*Resolución de la directora general de Armonización Urbanística y Evaluación Ambiental por la que se formula el informe de impacto ambiental del proyecto de PFV SANT ISIDOR, sito en el polígono 31, parcela 688, TM de Felanitx (exp. 252a/2024)*

**El informe de impacto ambiental del proyecto de PFV SANT ISIDOR, situado en el polígono 31, parcela 688, TM de Felanitx.**

Figura 4. Ubicación de las alternativas. Fuente: Documento ambiental.

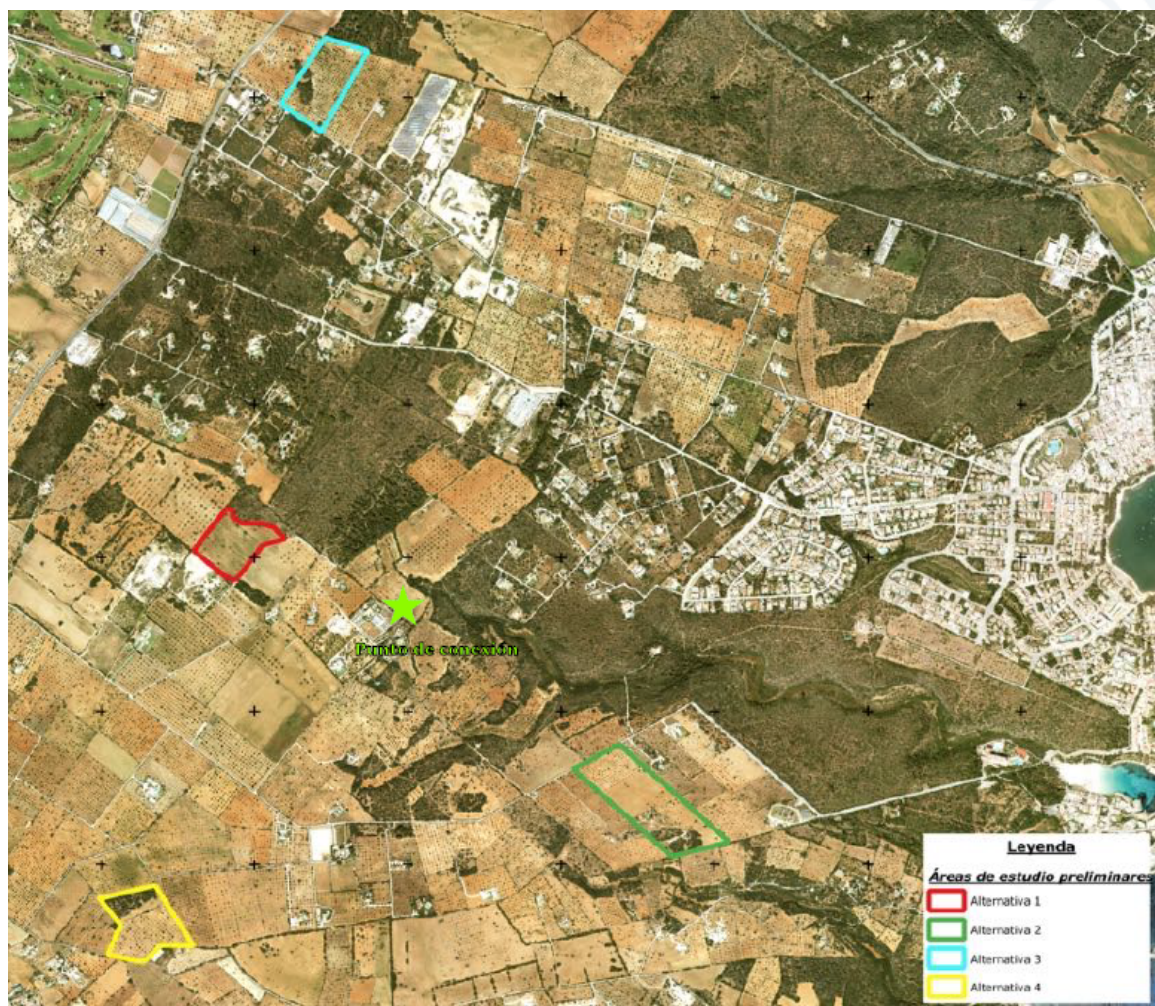
En relación con las alternativas, el documento ambiental valora la Alternativa 0 (no ejecución del proyecto) junto con tres alternativas de emplazamiento diferentes, que han sido descartadas para ubicarse en terrenos con mayor rentabilidad agrícola, por estar más alejadas del punto de conexión o por proximidad a espacios protegidos (ANEI). La alternativa escogida se sitúa en un terreno sin uso agrícola actual que presenta una aptitud fotovoltaica alta en un 90 % y media en un 10 %, de acuerdo con el Plan Director Sectorial de Energía de las Illes Balears (PDSEIB). Los criterios aplicados en el EsIA para la selección de la alternativa se consideran adecuados.

Figura 6. La imagen muestra, en verde, los límites de la zona forestal (garriga), mientras que la línea azul muestra el límite del HIC 5330.

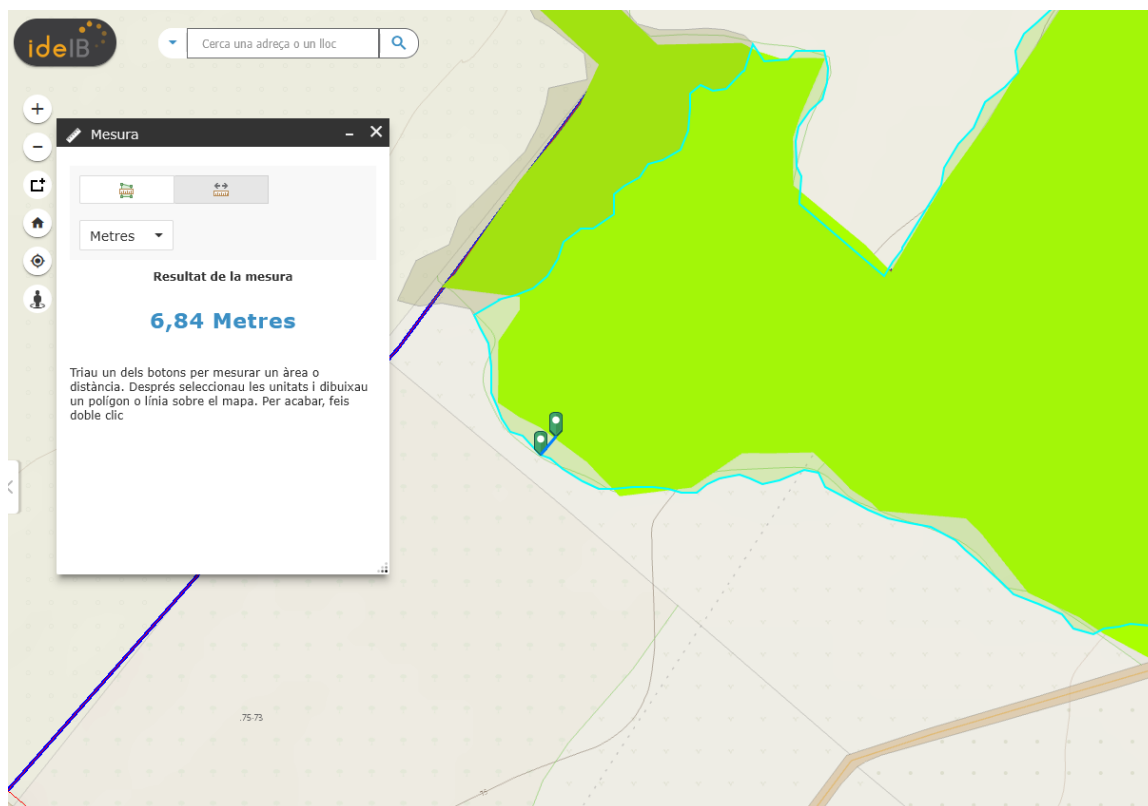
Figura 5. A la izquierda de la imagen se muestran los HIC del entorno, destacando principalmente el área que limita al norte de la parcela. En verde claro se trata del HIC 5330, mientras que en verde más oscuro se trata del HIC 9540. A la derecha, la zona de garriga cartografiada en la capa del IDEIB de inventario forestal. Fuente: IDEIB.

Los límites de los hábitats según la capa HIC 2022 Illes Balears y los límites de la zona de garriga de la capa de inventario forestal son parecidos, pero hay un margen de entre 2 y 13 metros de diferencia en la mayor parte de la línea entre las dos capas, siendo la capa HIC más extensa.

Aunque el HIC 5330 se trata de un hábitat no prioritario, en el Documento Ambiental no queda suficientemente justificada la necesidad de invadir esta zona de 210 m2 para la instalación del cierre perimetral. Así, se deberá modificar el diseño del cierre con el fin de excluir el HIC de la zona de ocupación.

De acuerdo con la capa HIC 2022 y la capa de inventario forestal del IDEIB, se comprueba que respetar el HIC 5330 implica prácticamente respetar también la distancia de 3 metros que establece el Servicio de Gestión Forestal, a excepción de algunos puntos.

Asimismo, respetar el HIC también implica no ocupar la zona de APR de incendios.

9. Se debe modificar el cierre proyectado con el fin de excluir el HIC 5330 del norte de la parcela de la zona de ocupación.
10. El cierre de la parcela será exclusivamente de tipo cinegético, permeable a la pequeña fauna y sin alambre de espino.
